伊方発電所2号炉の廃止措置計画認可申請書の補正について

(平成30年10月10日 原子力発第18163号) の補正前後比較表

伊方発電所2号炉 廃止措置計画認可申請書 挿正前後比較表

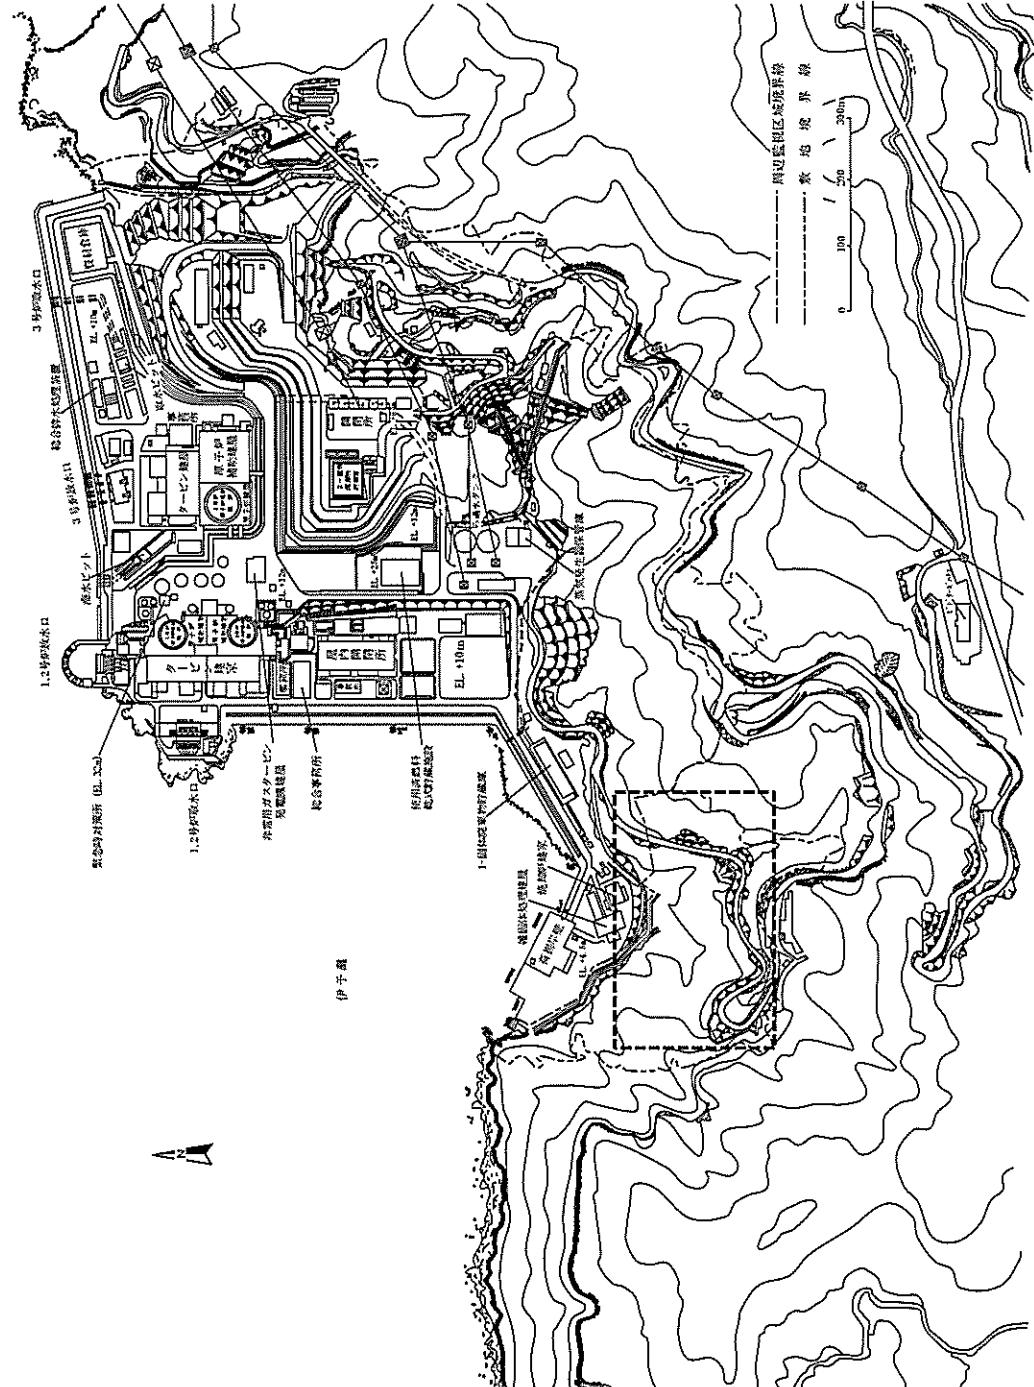
頁	補正箇所	補正前	補正後
11	四 第4.2表 廃止措置対象施設(範囲)	第4.2表 廃止措置対象施設(2/3) 施設区分 計装 安全保護回路 制御材 その他の主要な事項 気体廃棄物の廃棄設備 液体廃棄物の廃棄設備 放射性廃棄物の廃棄施設	第4.2表 廃止措置対象施設(2/3) 施設区分 核計装 その他の主要な計装 原子炉停止回路 その他の主要な安全保護回路 制御材 制御材駆動設備 1次冷却材温度制御設備 加圧器制御設備 中央制御室※ ガス正縮装置※ ガス減衰タンク※ 補助建家排氣筒 ほう酸回収系※ 廃液処理系※ 洗浄排水処理系※ 放水口※ ドラム詰装置※ ペイラ※ 固体廃棄物の廃棄設備 使用済樹脂貯蔵タンク※ 固体廃棄物貯蔵庫※ 蒸気発生器保管庫※ 屋内管理用の主要な設備 放射線管理施設 屋外管理用の主要な設備 放射線管理施設
	計測制御系統施設	計装 原子炉停止回路 制御材 1次冷却材温度制御設備 加圧器制御設備 中央制御室※ ガス正縮装置※ ガス減衰タンク※ 補助建家排氣筒 ほう酸回収系※ 廃液処理系※ 洗浄排水処理系※ 放水口※ ドラム詰装置※ ペイラ※ 固体廃棄物の廃棄設備 使用済樹脂貯蔵タンク※ 固体廃棄物貯蔵庫※ 蒸気発生器保管庫※ 屋内管理用の主要な設備 放射線監視設備※ 放射線管理設備 排水モニタ※ 気象観測設備 敷地内外の固定モニタ※ モニタリングカーネ※ 環境試料の分析装置及び放射能測定装置※	施設区分 計装 安全保護回路 制御設備 その他の主要な事項 気体廃棄物の廃棄設備 液体廃棄物の廃棄設備 放射性廃棄物の廃棄施設 ガス正縮装置※ ガス減衰タンク※ 補助建家排氣筒 ほう酸回収系※ 廃液処理系※ 洗浄排水処理系※ 放水口※ ドラム詰装置※ ペイラ※ 固体廃棄物の廃棄設備 使用済樹脂貯蔵タンク※ 固体廃棄物貯蔵庫※ 蒸気発生器保管庫※ 屋内管理用の主要な設備 放射線監視設備※ 放射線管理設備 排水モニタ※ 気象観測設備 敷地内外の固定モニタ※ モニタリングカーネ※ 環境試料の分析装置及び放射能測定装置※
			・設備が設置されている建家を含むことの明確化 ・記載の適正化 (番号の繰り下げ)

※1 : 記載されている設備が設置されている建家(タービン建家、煙突建家、雑固体処理建屋、屋内開閉所)を含む。 ※2 : 1号又は3号炉との共用施設(一部共用を含む)。

第 4.1 図 伊方発電所の敷地付近地図

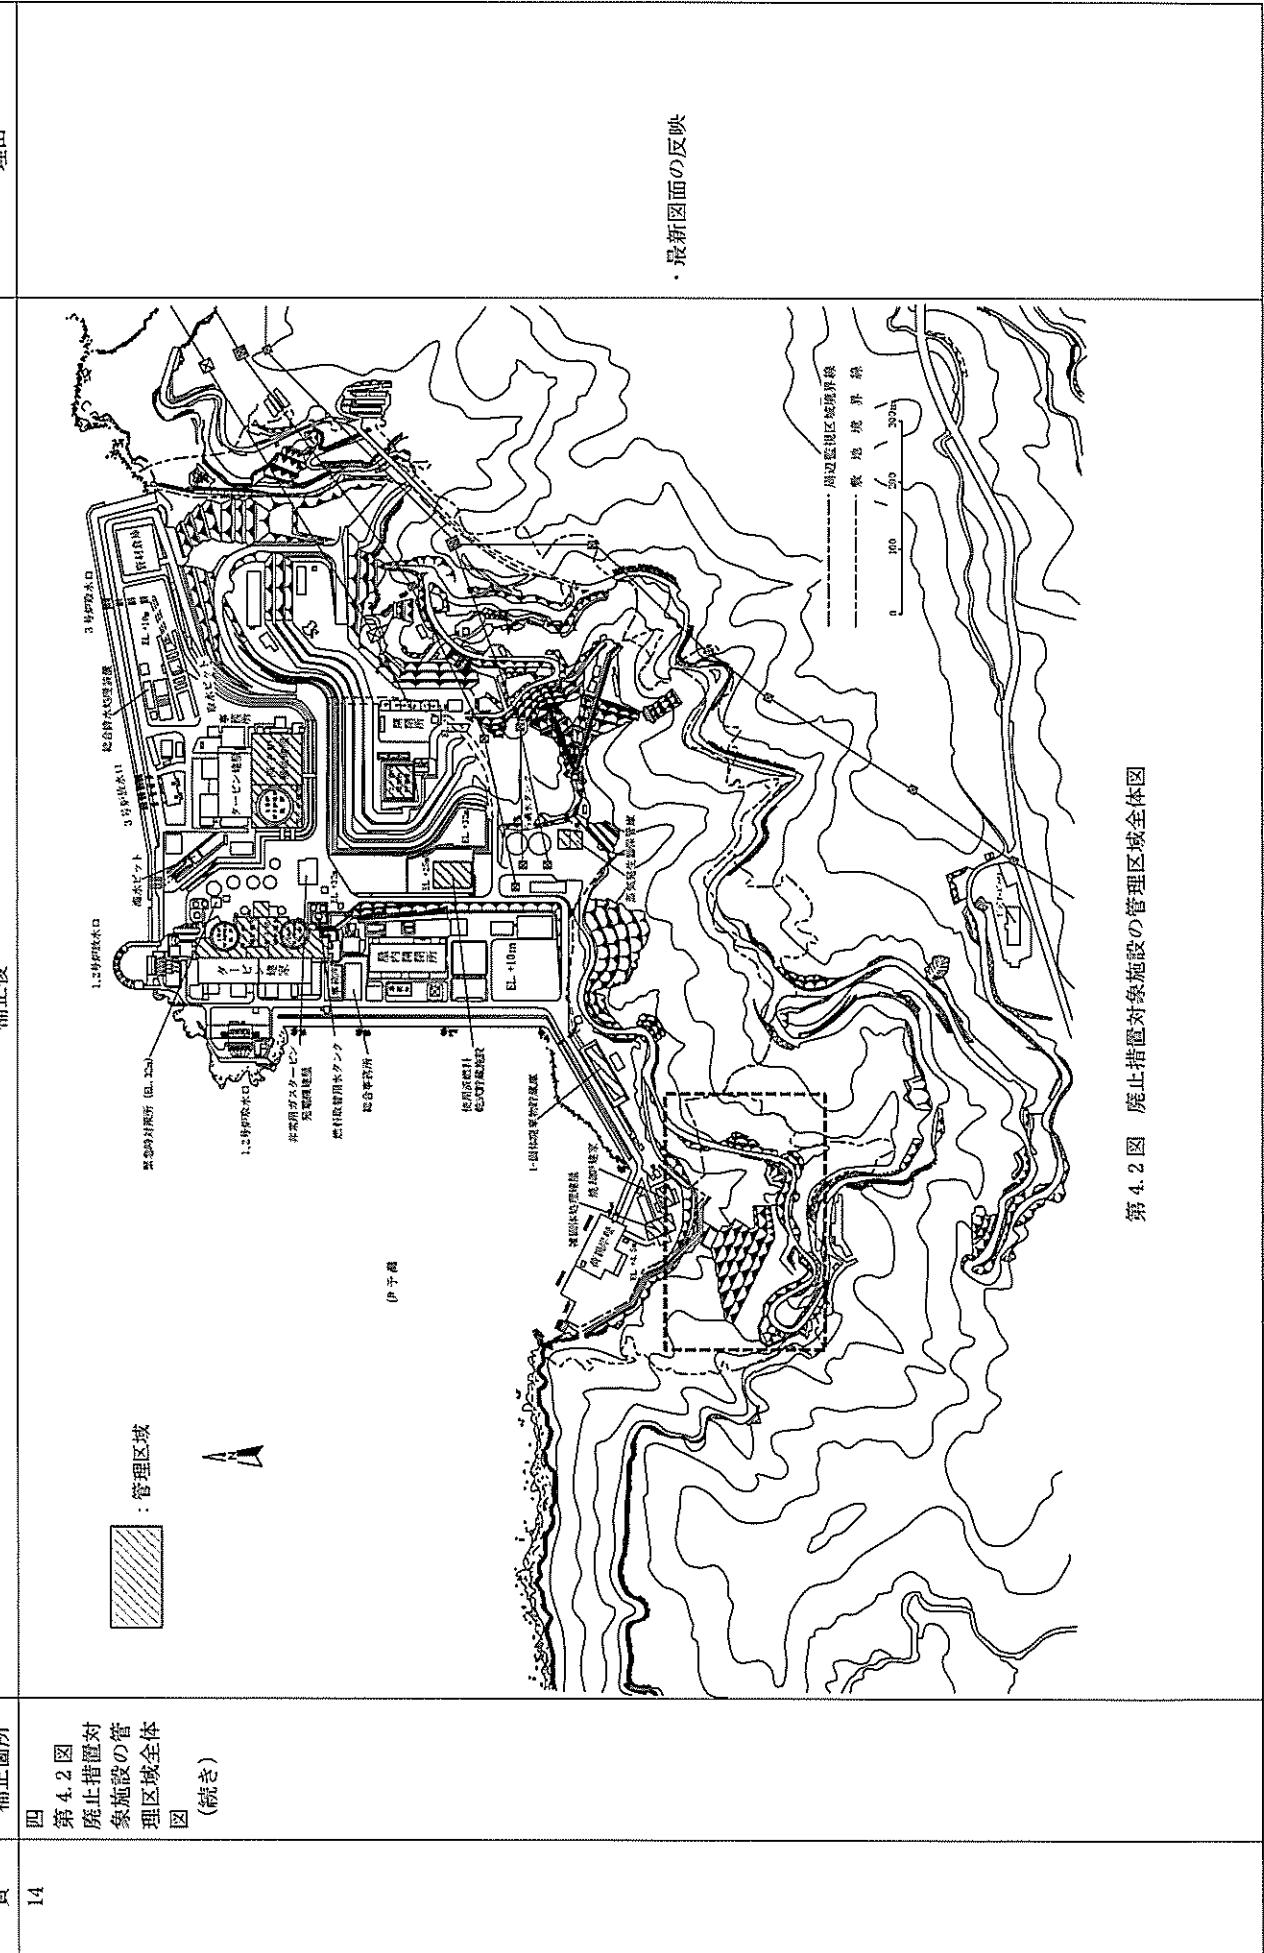
頁	補正箇所	補正後	理由
13	四 第 4.1 図 伊方発電所 の敷地付近 地図 (縮き)		・最新図面の反映

第5.2表 製本工事準備期間に実施する工事等に係る着手要件及び完了要件

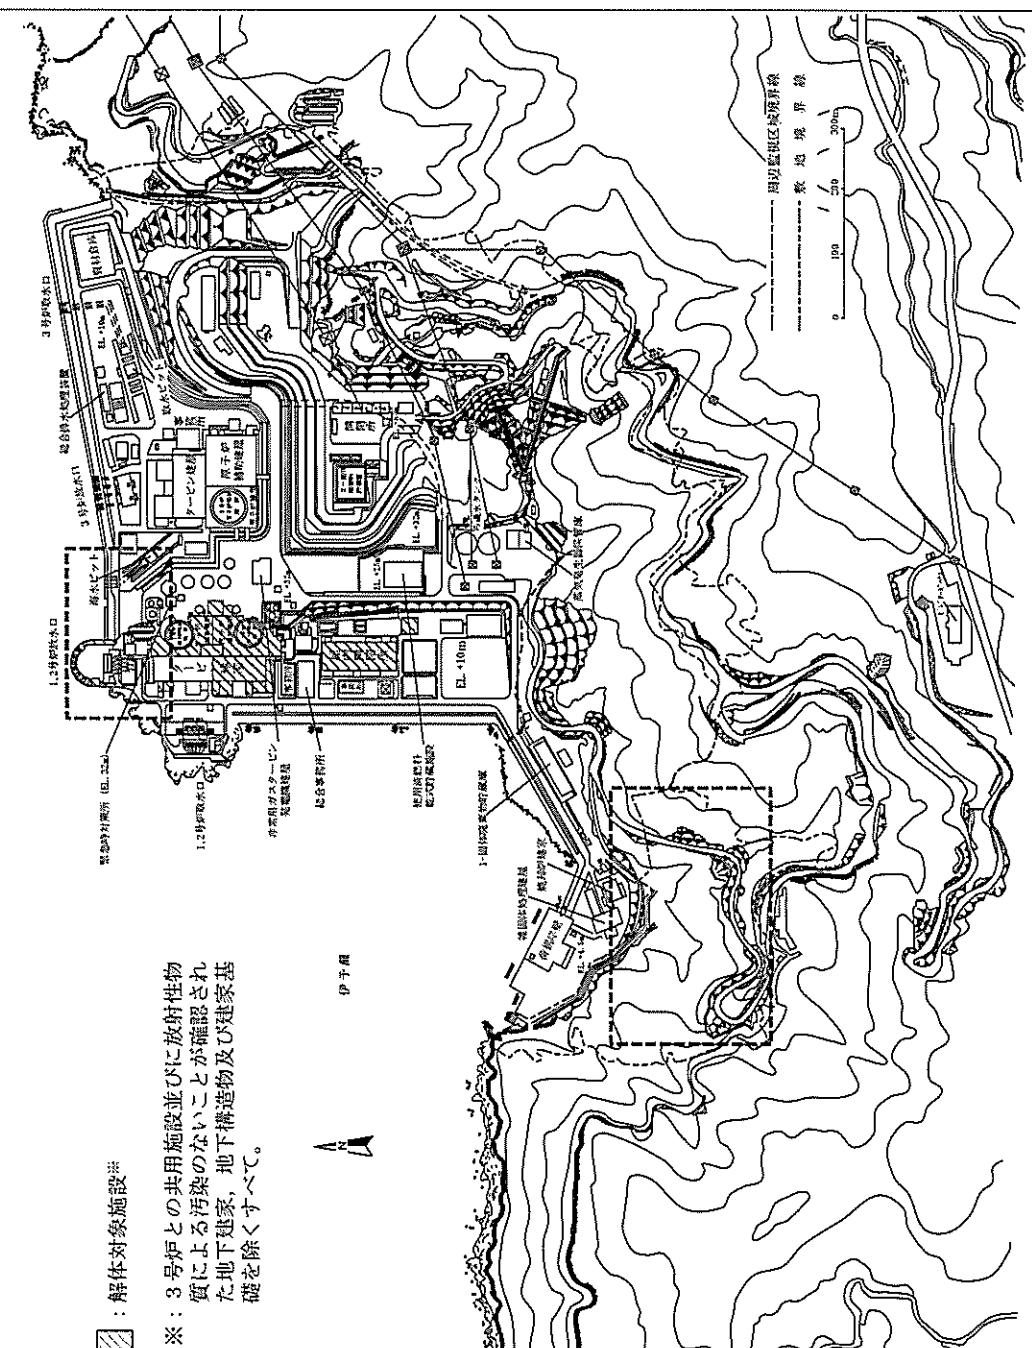
頁 数	補正箇所	第5.2表 製本工事準備期間に実施する工事等に係る着手要件及び完了要件					
		補正前			補正後		
		理由					
23	五 第5.2表 製本工事準備期間に実施する工事等に係る着手要件及び完了要件		手順上① 名称 機器状況 の調査 済み状況	場 所 主要設備名稱 監視用端子接続 図上記化計画の 機械取扱説明書 付属資料	着手要件 機 墓 安全確保対策 完 了要件	手順上② 管理区域外 の設備の解説書 付属資料 の提出 手順上③ 管理区域外 の設備の解説書 付属資料 の提出 手順上④ 管理区域外 の設備の解説書 付属資料 の提出	手順上⑤ 管理区域外 の設備の解説書 付属資料 の提出 手順上⑥ 管理区域外 の設備の解説書 付属資料 の提出 手順上⑦ 管理区域外 の設備の解説書 付属資料 の提出
		・記載の適正化

第 6.2.1 表 補修管理対象設備の補修台数、補修機能及び補修期間 (2 / 5)

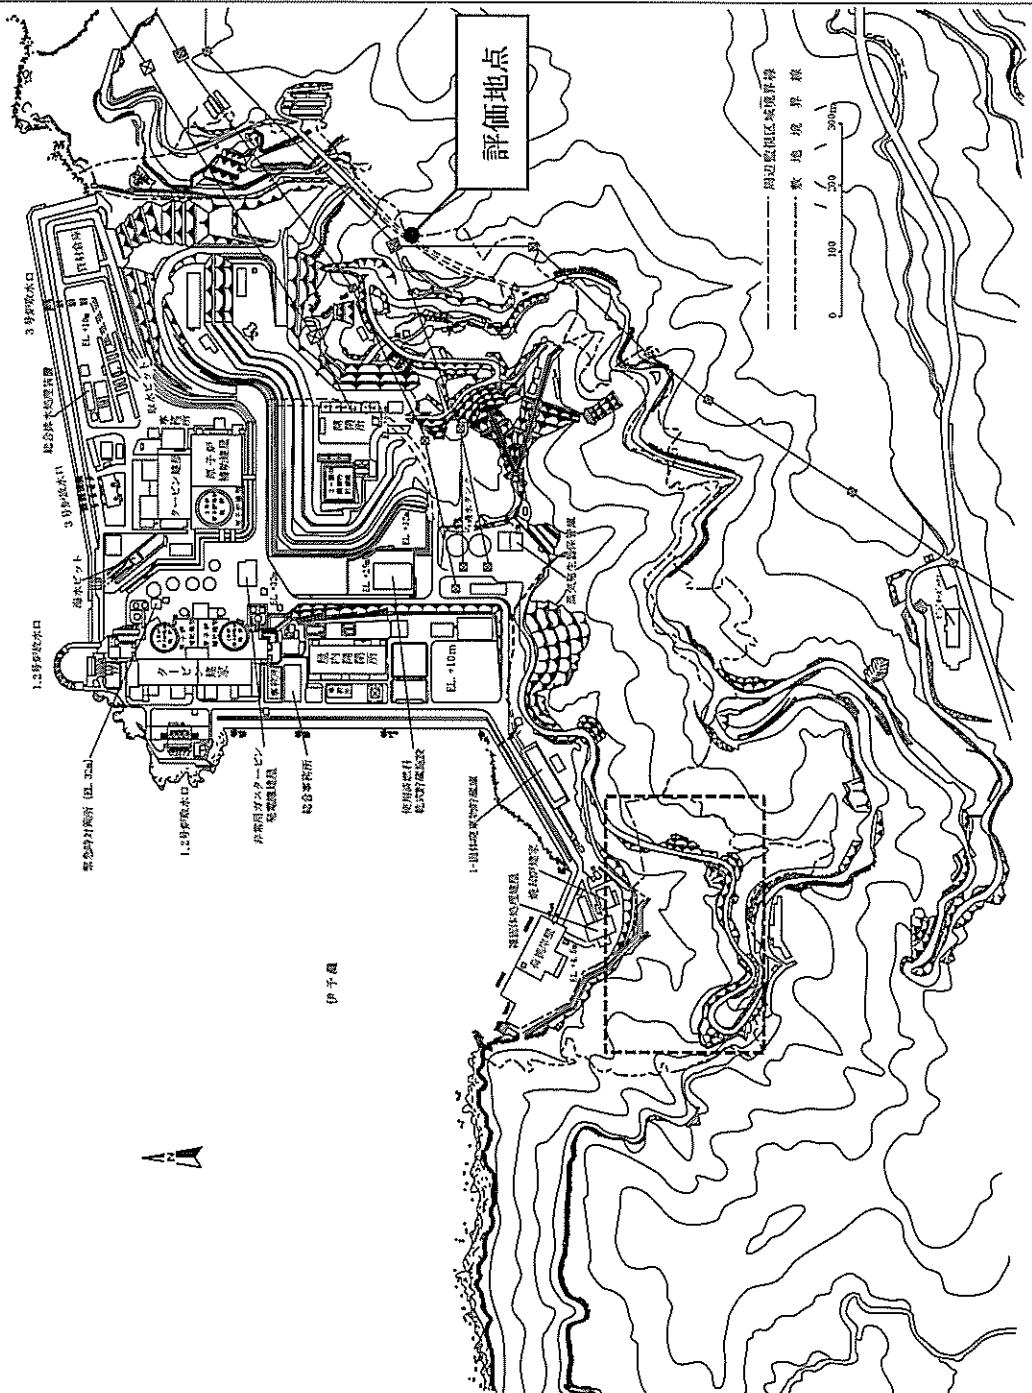
・記載の明確化

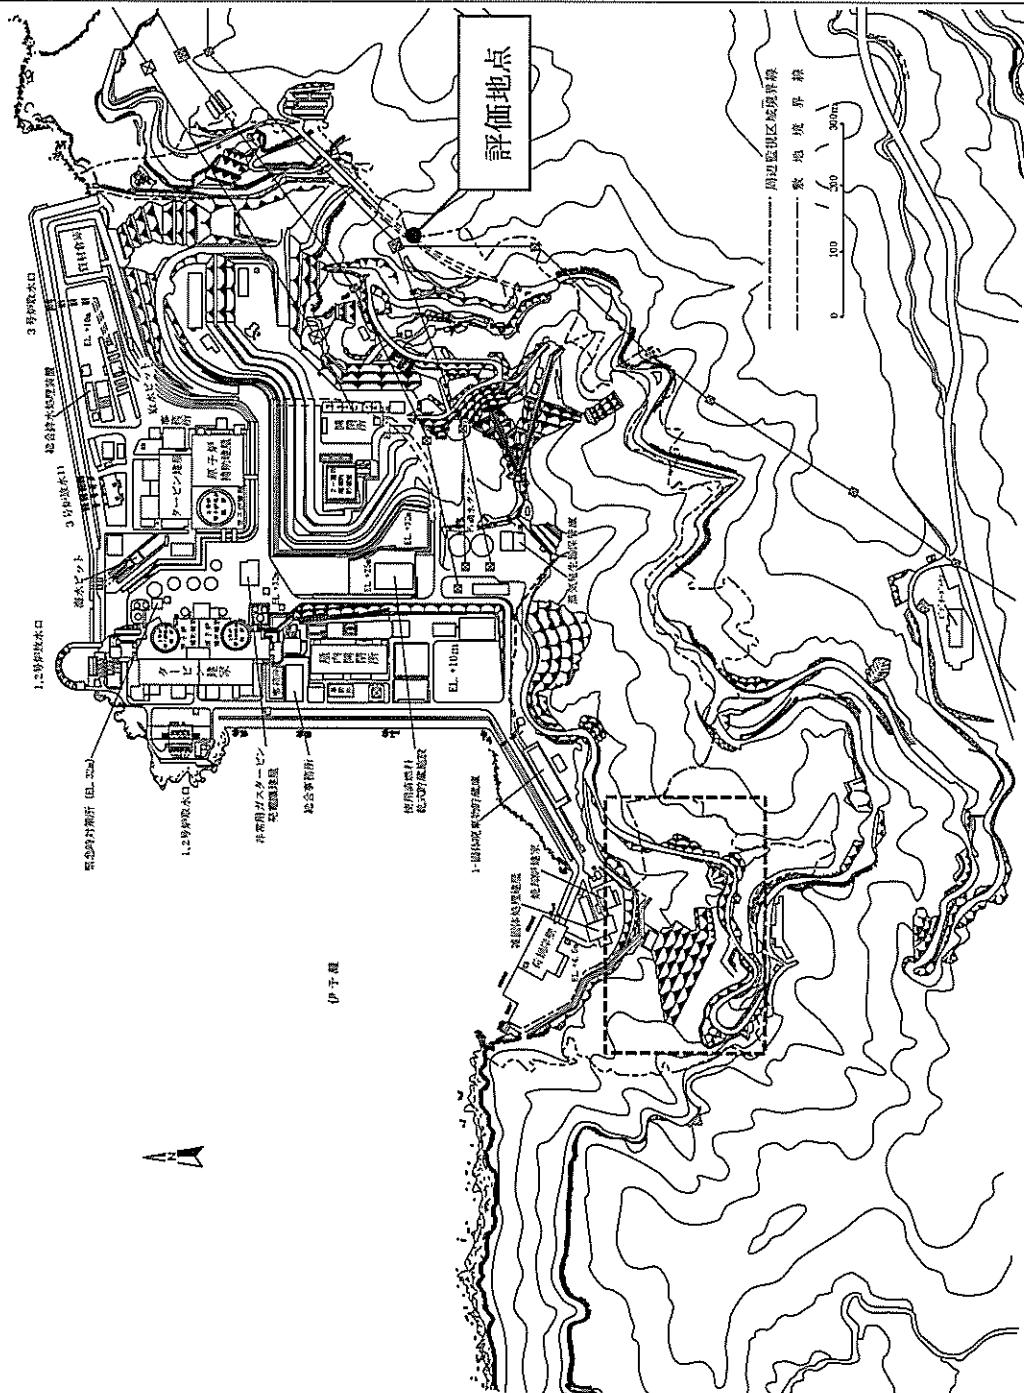
項 目	補正箇所 6-8 第6.2.1 表 維持管理対 象設備の維 持台数、維 持機能及び 維持期間 (統計)	振正前	振正後	理由																																																																																									
<p>表題等の区分</p> <p>設備等の区分</p> <p>設置場所(建物)名併せ 記明建物番号</p> <p>機種台数^{※2}</p> <p>維持機能</p> <p>維持期間</p> <p>第6.2.1表 維持管理対象設備の維持台数、維持機能及び維持期間 (5 / 5)</p> <p>※1 : 3号炉との共用施設は、維持管理の効率化に際して、既用方式を参考してTIC-21/T施設定期検査を実施する。 ※2 : 維持合意以上に当該会社用設備、施設定期検査の効率化にて、既用方式を参考してTIC-21/T施設定期検査を実施する。</p>
